原科研廃棄物処理場設工認（その６）に係る補正申請の考え方

(記載の充実)

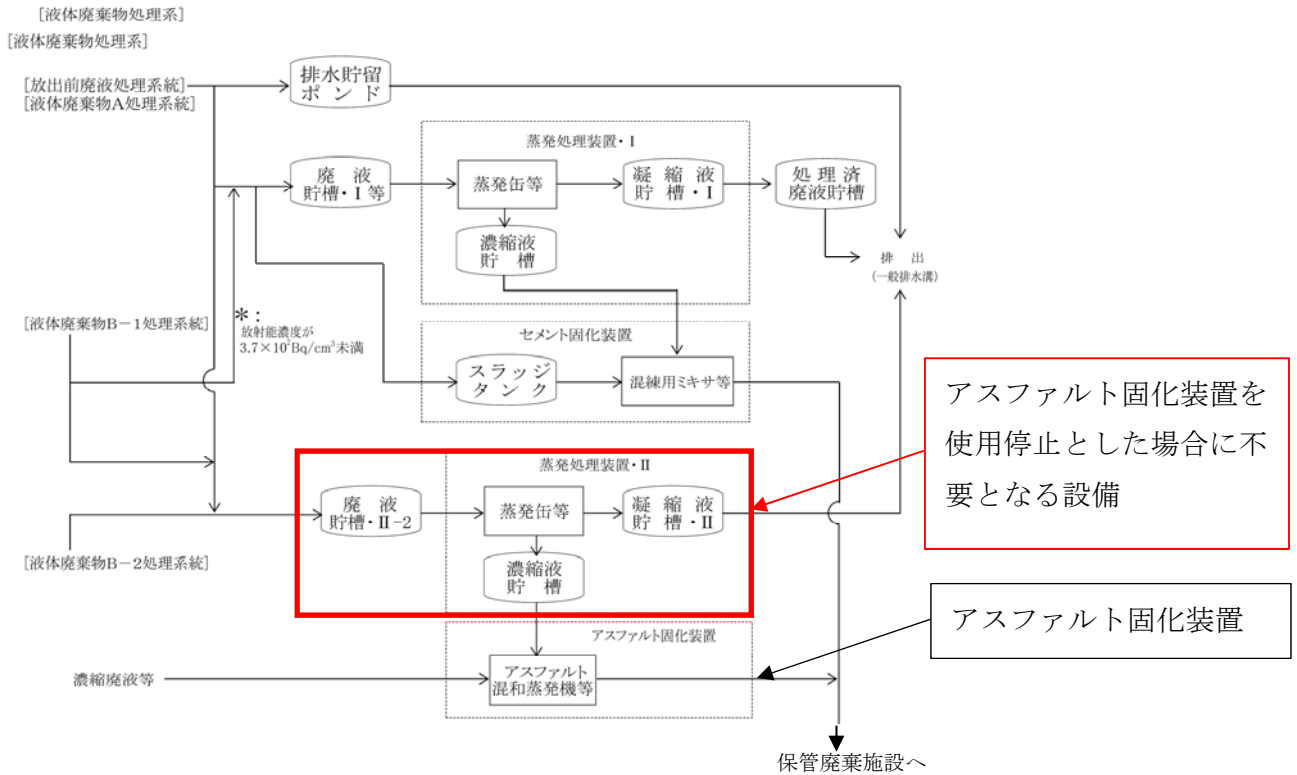
漏えい検知器の電極高さについて、設定の根拠を示すこと。

電極式漏えい検知器の電極高さの設定の考え方について、以下のとおり、申請書第1編本文に追記する。(赤字下線部：補正内容（青字波下線部も含む）のうち、斜体文字が本コメント回答)

本申請に係る液体廃棄物の廃棄設備の漏えい警報装置の設計仕様は、別表のとおりとする。電極式漏えい検知器の電極高さ（警報設定値）については、結露等による誤報などを考慮したうえで、漏えい量が貯槽容量の0.5%以内で検知できる高さとする。なお、本警報設定値は、貯槽等の容量及び集水桝の容積から設定しているため、貯槽等の周囲に設ける堰の容量については、直接関係するものではないことから、今後申請を予定している後段の設工認において別途申請する。その際、本申請における設計内容に影響が生じる場合、必要に応じて設計変更を行うこととする。

図-1.1 各建家と警報を発報する中央警備室の位置関係

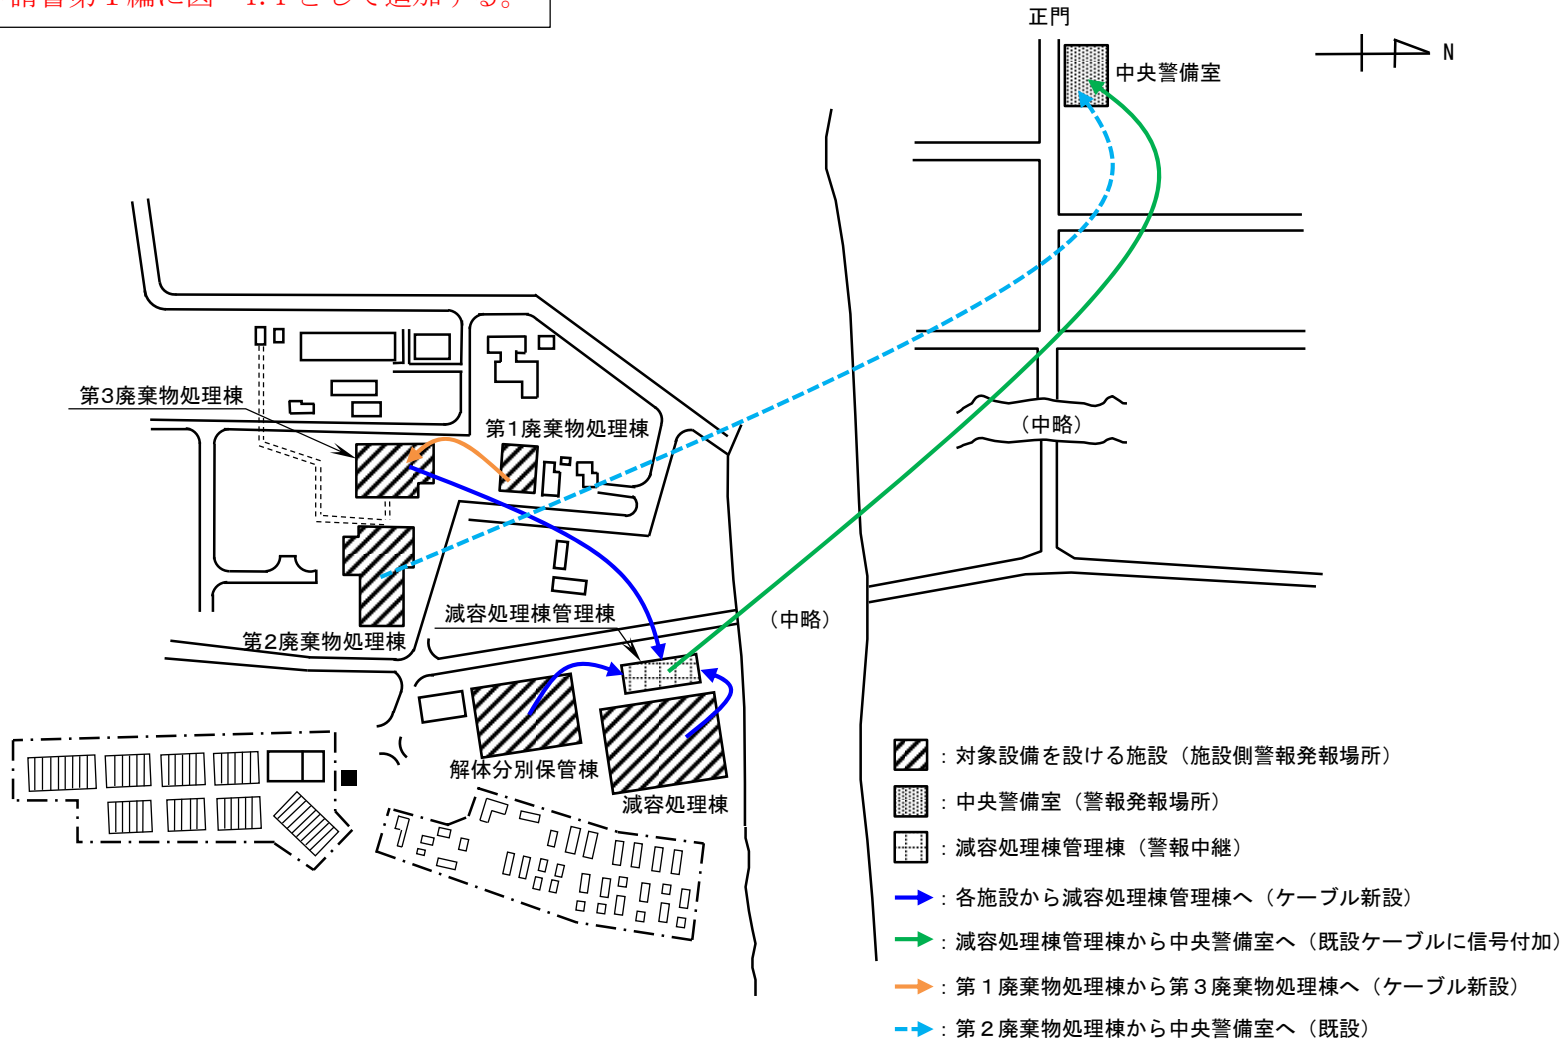
第 1～第 3 編ともに、どの建家のどの区画における工事なのか、位置関係を図で示すこと。

第 1 編については、各建家と警報を発報する中央警備室の位置関係及び建家ごとの工事範囲の明確化を図るため、図-1.1 及び図-1.6.1 (代表例) (28 頁～31 頁参照) に示すとおり、平面図を追記する。また、第 3 編については、工事を伴うものではないが、溢水対策を講ずる箇所的位置関係を明確にするため、図-3.1 (32 頁参照) に示すとおり、平面図を追記する。(赤字下線部：補正内容)

本図を申請書第1編に図-1.1として追加する。

図-2.2 第2 廃棄物処理棟コールド機械室の水源、冷凍機及び溢水防護カバー等の配置図

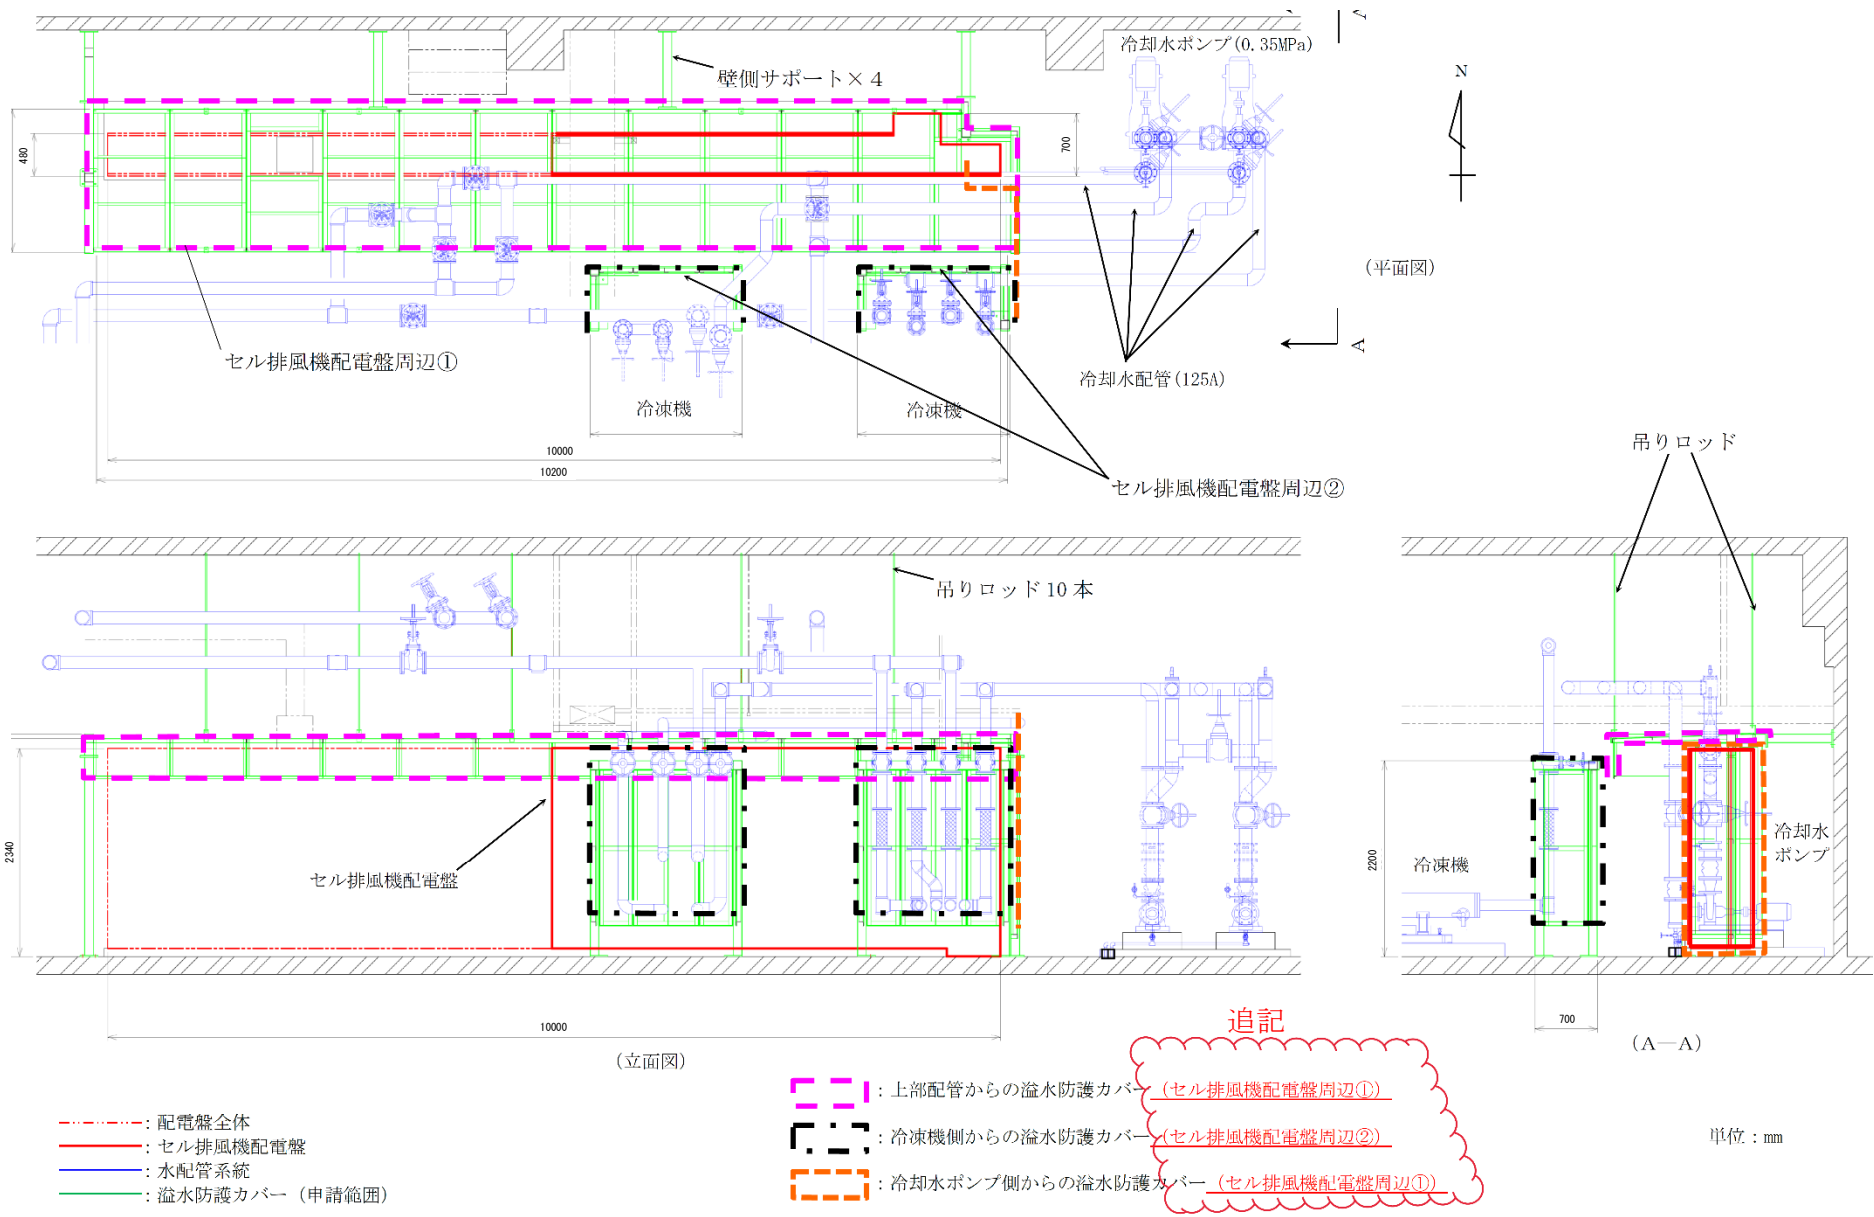
本2-6図2.2では溢水防護カバーは3種類(上部配管からの溢水防護カバー、冷凍機側からの溢水防護カバー、冷却水ポンプ側からの溢水防護カバー)あると記載されているが、設計仕様には2種類しか記載されておらず整合していない。

溢水防護カバーは想定溢水源との関係から、以下の構成としている。

- ・セル排風機配電盤周辺①：上部配管からの溢水防護カバーと冷却水ポンプ側からの溢水防護カバーを一体構造としたもの
- ・セル排風機配電盤周辺②：冷凍機側からの溢水防護カバーのみの構造

これらの関係が明確になる様、申請書第2編図-2.2(33頁参照)の注釈を追記する。(赤字下線部：補正内容)

図-3.2 ディーゼル発電機室 溢水源の位置

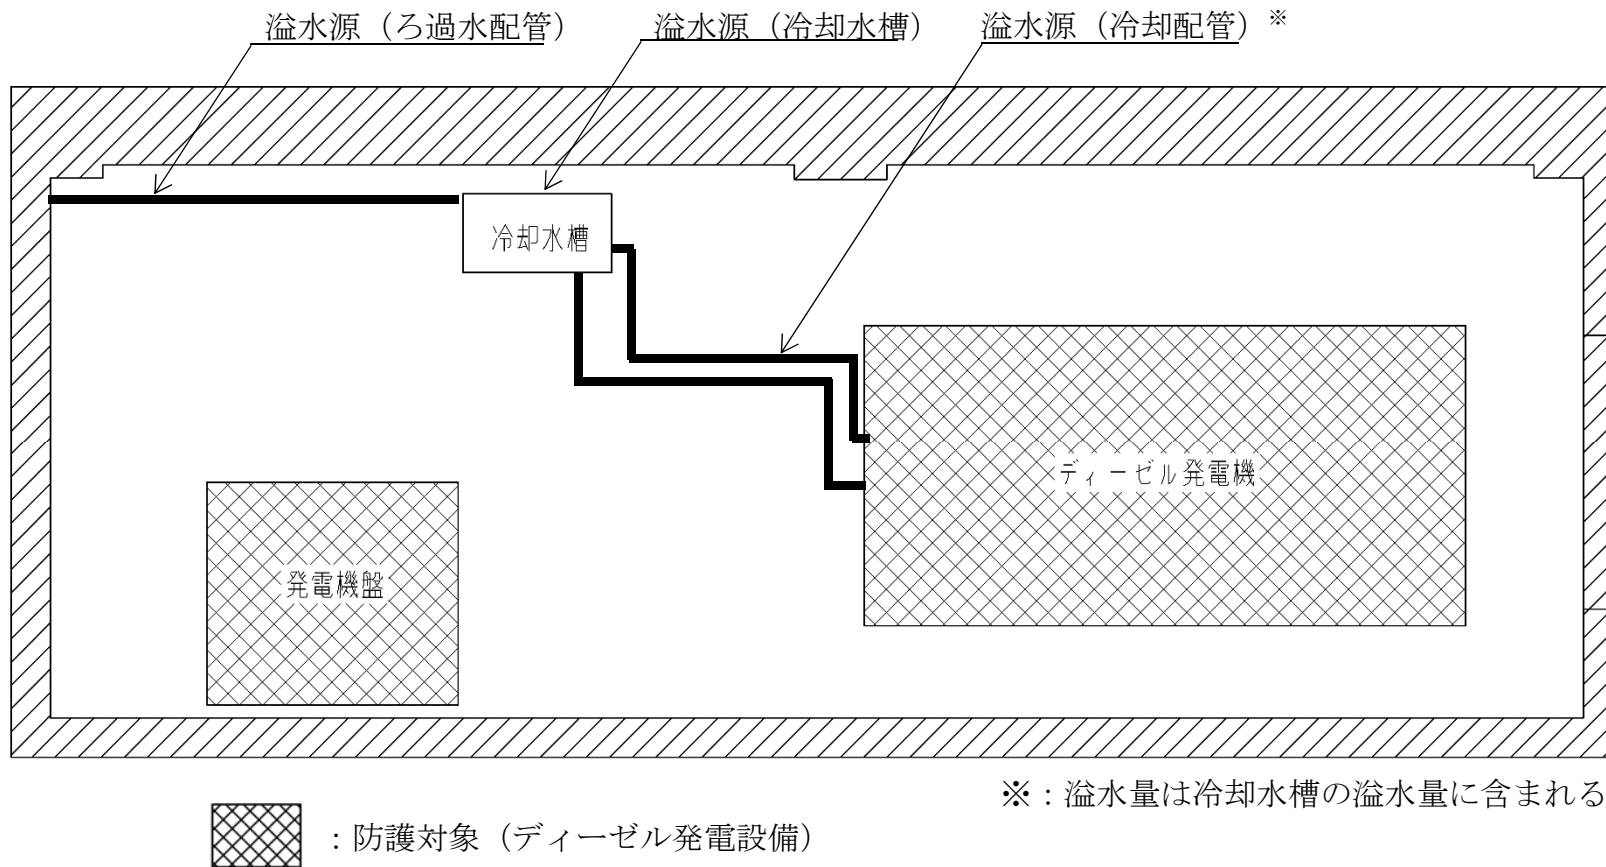
溢水源の容器、配管と防護対象との位置関係を図面で示してほしい。

申請書第3編図-3.2及び図-3.3(34頁及び35頁参照)として、溢水源の容器、配管と防護対象との位置関係を示した図面を追加する。(赤字下線部：補正内容)

本図を申請書第3編に図-3.2として追加する。
